大连中沐特种高分子材料有限公司

节能及工艺优化技术改造项目

安全条件审查意见

大连中沐特种高分子材料有限公司节能及工艺优化技术改造项目设立安全评价报告综合意见修改说明

F2.1.3.9 车辆伤害

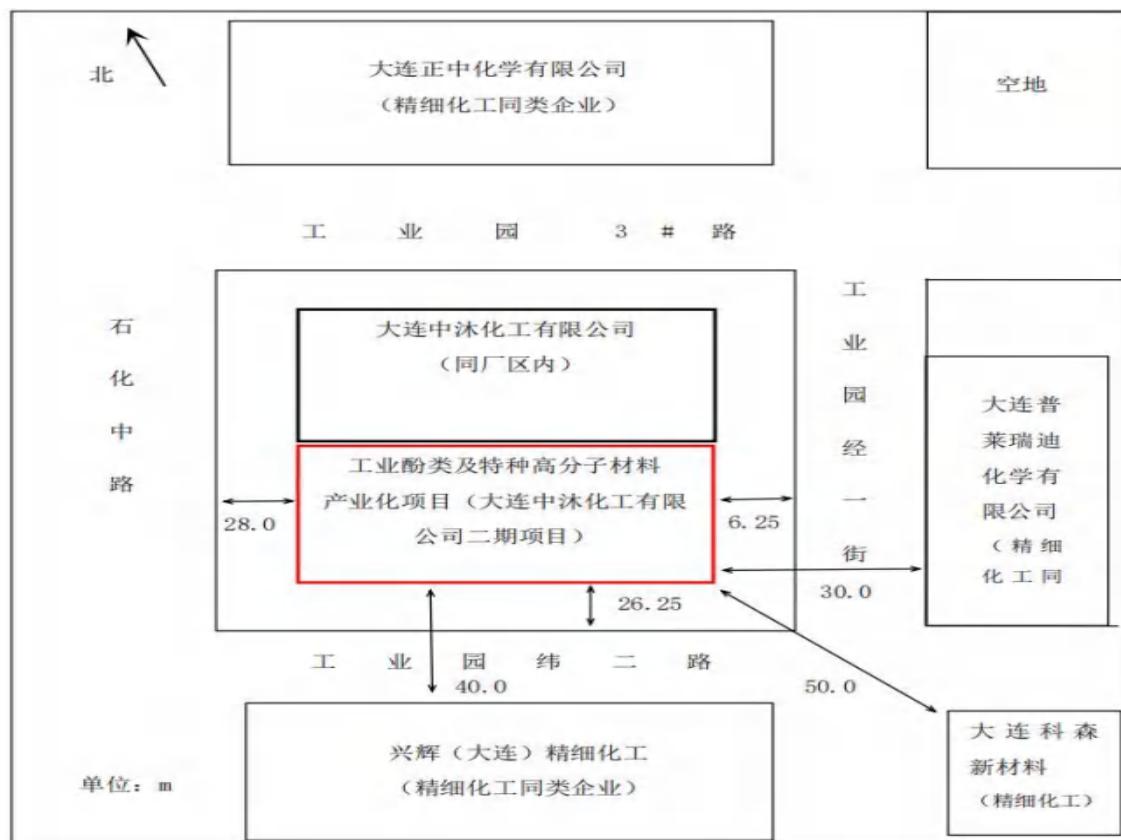
11. 邻甲酚装置:尾气吸收系统增加增压罗茨风机(21-F0101),尾气与反应分解气混合后通过增压风机引入导热油炉焚烧。补充尾气、分解气来源及主要成分,是否符合导热油炉焚烧安全要求;
12. 技改情况:补充甲醇 BHT 精馏系统改造内容;
13. 图 2.3-2 厂区周边环境示意图标出一期位置;
14. 特种酚装置工艺流程:①统一“对甲酚蒸馏塔”、“2, 6-二叔丁基对甲酚脱烷基精馏塔”名称;②原料来源是上游装置产出后液相直接进入对甲酚蒸馏塔(22-T0271),流程简图进入化料罐 V0273;③补充蒸馏塔操作温度;

12.技改情况：补充甲醇 BHT 精馏系统改造内容；	是	已补充甲醇 BHT 精馏系统改造内容。	第 2.5.1.2 节
	13.图 2.3-2 厂区周边环境示意图标出一期位置；	是	图 2.3-2 厂区周边环境示意图已标出一期位置。	第 2.3.2 节
	14.特种酚装置工艺流程：①统一“对甲酚蒸馏塔”、“2, 6-二叔丁基对甲酚脱烷基精馏塔”名称；②原料来源是上游装置产出后液相直接进入对甲酚蒸馏塔（22-T0271），流程简图进入化料罐 V0273；③补充蒸馏塔操作温度；	是	①已统一“对甲酚蒸馏塔”、“2, 6-二叔丁基对甲酚脱烷基精馏塔”名称；②原料来源是上游装置产出液相 BHT 进入化料罐（V0273）或者固体物料经化料罐（V0273）化料后送入对甲酚蒸馏塔（22-T0271）；③已补充蒸馏塔操作温度。	第 2.5.1.2 节
